Technische Änderung zu Hutmutter V1 und V4

- PCN-PB47-20210412-00-A
- 12.04.2021

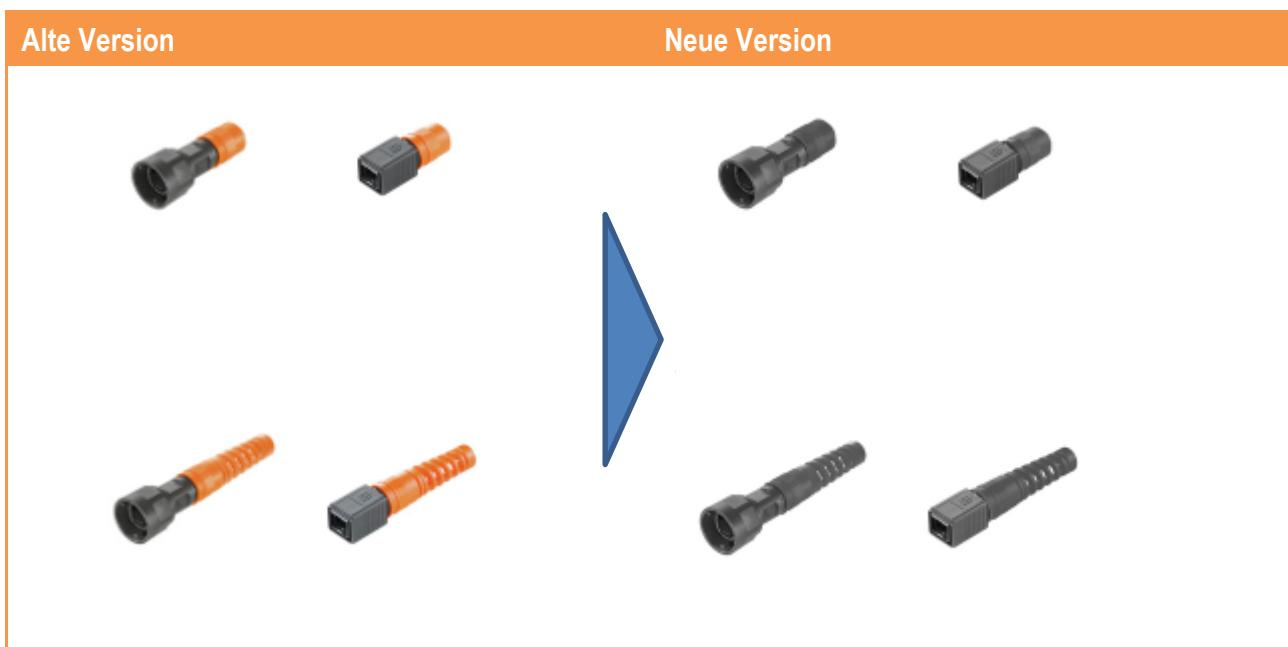
- Die Farbe der Hutmuttern wechselt von orange auf schwarz. Es gibt keine weiteren Änderungen oder technische Abweichungen.
